Til: Hafslund Produksjon v/Fridjar Molle
Fra: Norconsult v/Franziska Ludescher-Huber
Dato: 2014-05-22

Innspill til svar til høringsuttalelser

Høringsuttalelsen fra Skiptvet og Askim kommune, datert 28.mars 2014, stiller spørsmål om diverse forhold knyttet til hydrologi og hydraulikk som dette notatet skal svare på.

Figur 1 Tegningen viser kote 24 på begge sider av elvebunnen. For at aggregat 12 kan brukes, må undervannstanden være høyere enn denne koten, dvs. at arealet mellom de svart inntegnede bunnkotene (+24) vil være vanddekket.

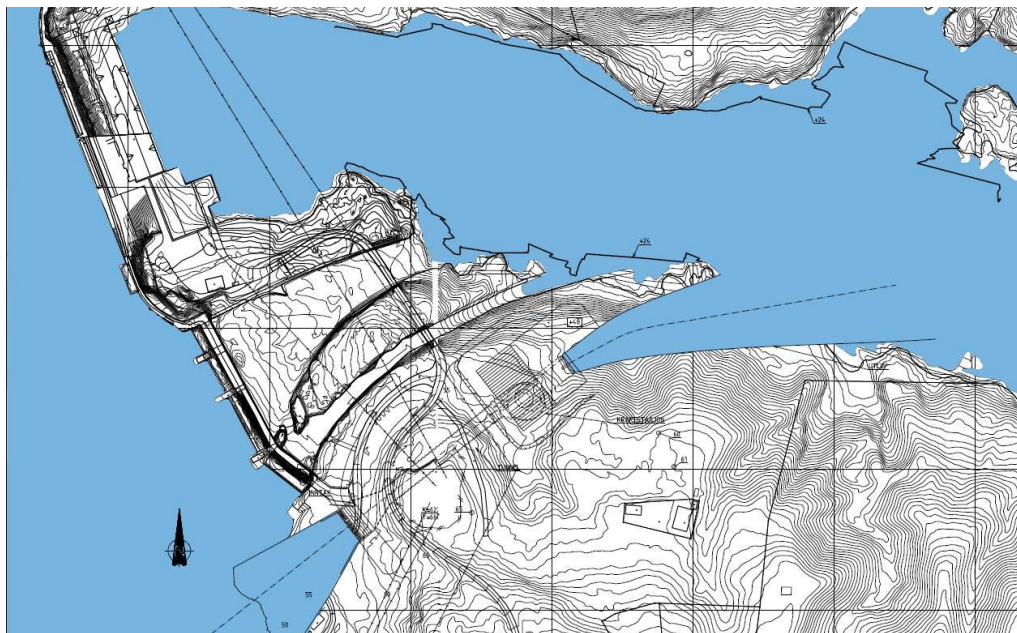
For kraftverksprosjekteringen er det forutsatt at undervannet aldri vil være lavere enn kote 24,6 m (skulle det være lavere må aggregat 12 tas ut av drift med hensyn til maskintekniske forhold). Vanligvis forventes det at undervannet vil være høyere. Ved median vannføring (= den mest sannsynlige verdien på en tilfeldig valgt dag) er vannstanden beregnet til kote 25,4 m.

Profilen av elvebunnen er oppmålt mellom eksisterende kraftverk og til omtrent der utløpet for aggregat 12 er planlagt. Profiler viser at elvebunnen varierer i dybde og at vannet, ved median vannstandskote 25,4, er mellom ca. 3,5 og 13 m dyp. Hele området mellom utløp av eksisterende aggregater og det planlagte aggregat 12 danner altså ett stort basseng, dekket av en sammenhengende vannflate. Dette vil ikke endre seg etter utbyggingen med aggregat 12. Vannstanden i bassenget er avhengig av forholdene nedstrøms Glomma (underkritisk strømning).

Figur 3 Vannstandskurver for målesteder Vamma 2, Vamma 3 og Vamma undervann (UV). Beregninger: Norconsult, basert på Hydrateams målinger.

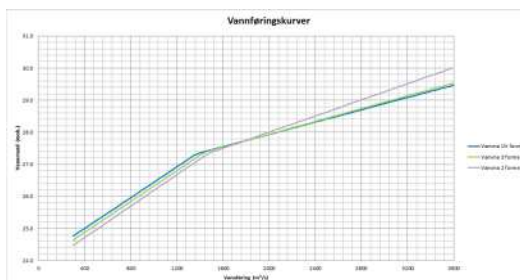
Målinger i 2013 har vist at vannstanden ved planlagt utløp for aggregat 12 er maksimalt 10 cm lavere enn ved utløp til eksisterende aggregater (ved vannføringer mellom ca. 400 – 1300 m³/s; se Figur 1 og Figur 2). Dette skyldes muligens oppstuvning forårsaket av en naturlig terskel rett oppstrøms stedet der flomløpet kommer inn (se profil 10 (P10) i vedlegget). Den oppstuvende virkningen vil muligens reduseres når mye av vannet går gjennom aggregat 12. For prosjekteringsformålet er det derfor antatt at undervannet til eksisterende aggregater reduseres med ca. 10 cm i gjennomsnitt når aggregat 12 er i drift.

Da minimal vanndybde er ca. 3,5 m (ved median vannføring), utgjør en senkning på 10 cm ca. 3 % endring av vanndybden. Figur 3 viser at forskjellen reduseres ved høyere vannføringer til null og ved veldig høy flom kan oppstuvningseffekter, som muligens er forårsaket av rester som hører til en gammel tømmerkanal, gjøre at vannstanden nedstrøms utløpet til aggregat 12 er høyere enn lenger oppstrøms.
